株式会社 J R C

## ローラ軸径 $\Phi 30$ (#6) 用インナープレート形状変更のお知らせ

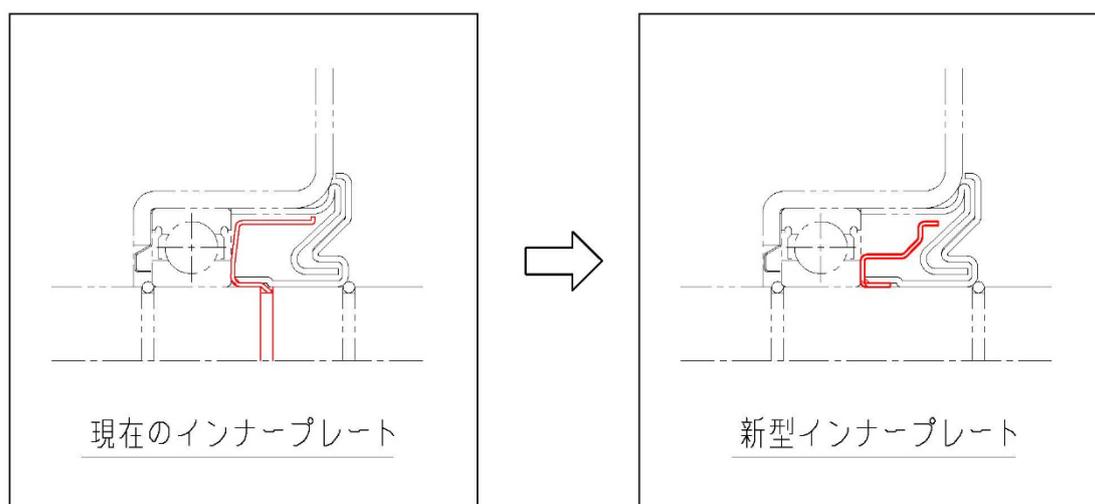
2011年より採用しております「ラビリンスシール用インナープレート（ローラ軸径  $\Phi 30$  用）」につきまして、さらなるシール性能の向上を目的として金型更新を行い、形状変更をいたしました。

本変更により、グリース保持性の向上および異物侵入リスクの低減が期待され、製品の耐久性・信頼性のさらなる向上につながります。

1. グリースポケット（1か所 → 2か所）
2. ベアリング部のグリース量を増加
